独立行政法人日本原子力研究開発機構  
人形峠環境技術センターにおける核燃料物質の  
加工の事業の変更許可申請の概要

平成22年11月  
経済産業省

## 2 主な変更の内容

図1：滞留ウラン除去設備の概略系統図

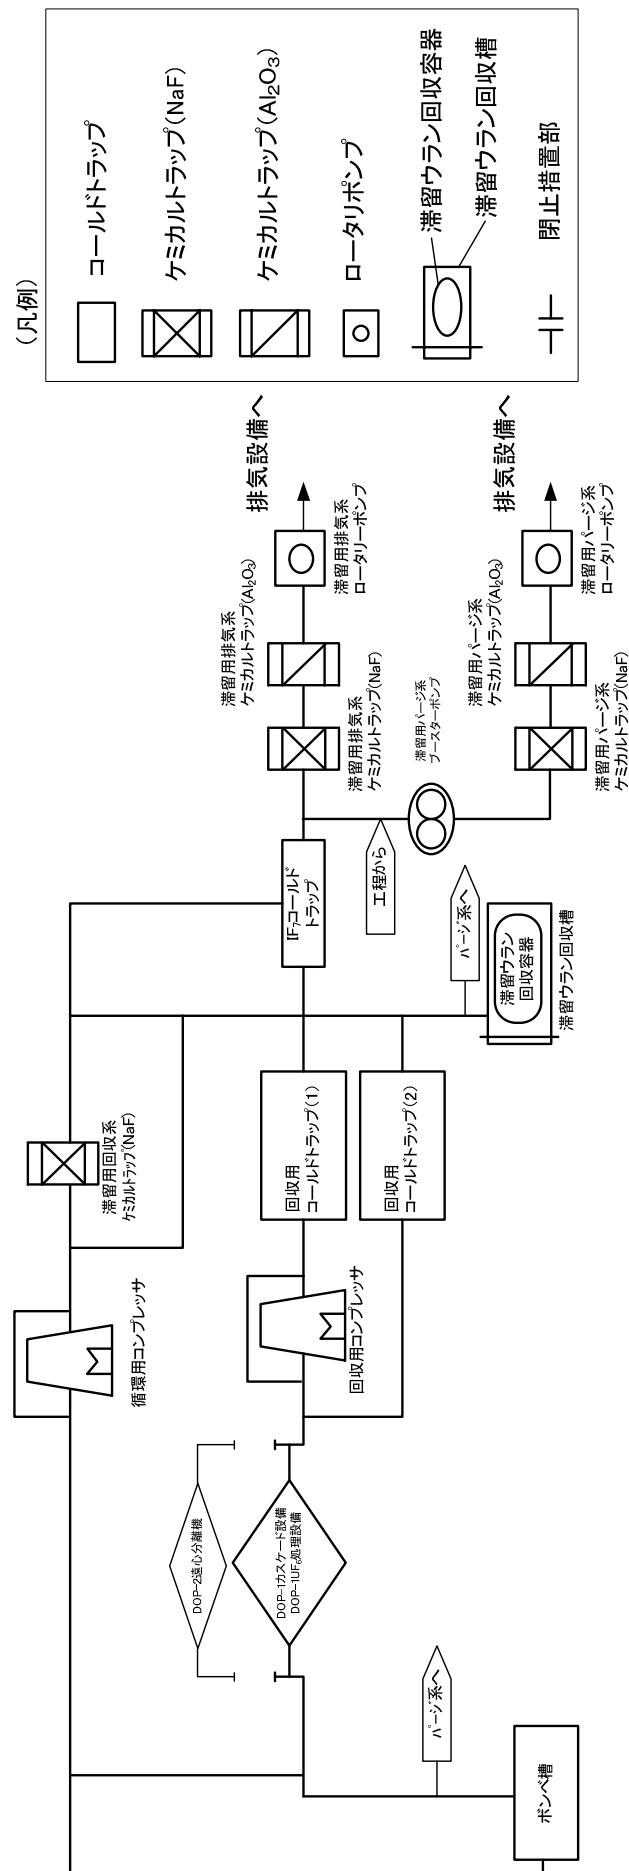
今回の変更申請は、DOP-1 カスケード設備<sup>\*1</sup>の滞留ウランを回収する工程を追加するものである。滞留ウラン回収工程の概要は以下のとおり。

- ① DOP-1 カスケード設備等の内部に付着しているウラン(滞留ウラン( $UF_4$ <sup>\*2</sup>))を滞留ウラン除去設備から供給する  $IF_7$ <sup>\*3</sup>ガスにより化学反応させ、気体状( $UF_6$ <sup>\*4</sup> +  $IF_5$ <sup>\*5</sup>)にした上、滞留ウラン除去設備にて回収する。
- ② 滞留ウラン除去設備は、DOP-2 カスケード設備<sup>\*6</sup>の滞留ウラン回収時に使用した設備を利用し、DOP-1 カスケード設備等と配管により接続(一部、DOP-2 カスケード設備の配管を利用)する。

- (1) DOP-1 カスケード設備等の内部に付着している滞留ウランを除去するため、加工の方法に DOP-1 カスケード設備の滞留ウランの回収を追加するとともに、加工設備に滞留ウラン除去設備及び DOP-2 カスケード設備の一部を追加する。
